改善箇所説明図

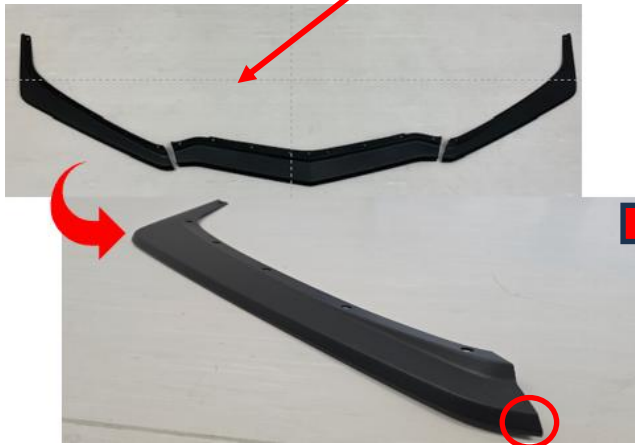
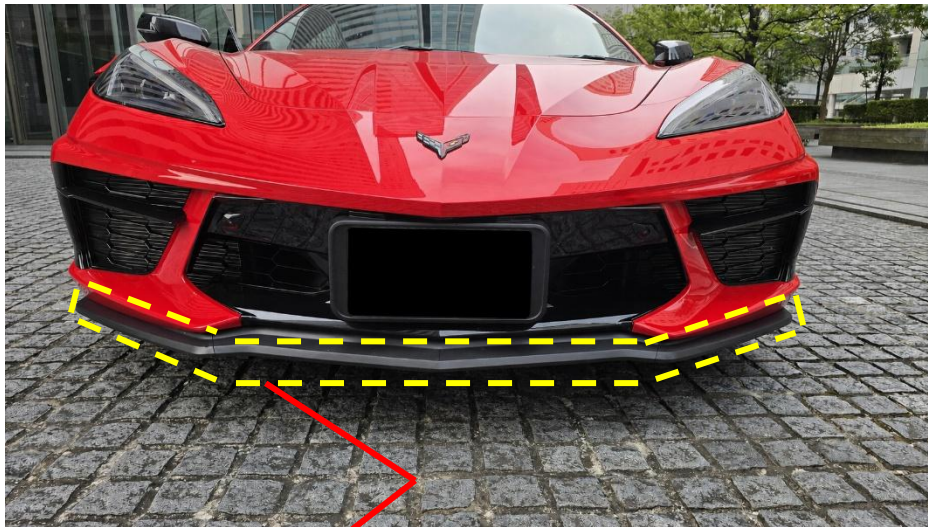
○ は、不具合箇所を示す

フロントエンドスポイラーにおいて設計検討が不適切なため、端部の切削加工が不十分なため、保安基準に適合しない。

全車両、フロントエンドスポイラーを保安基準に適合するよう切削する。
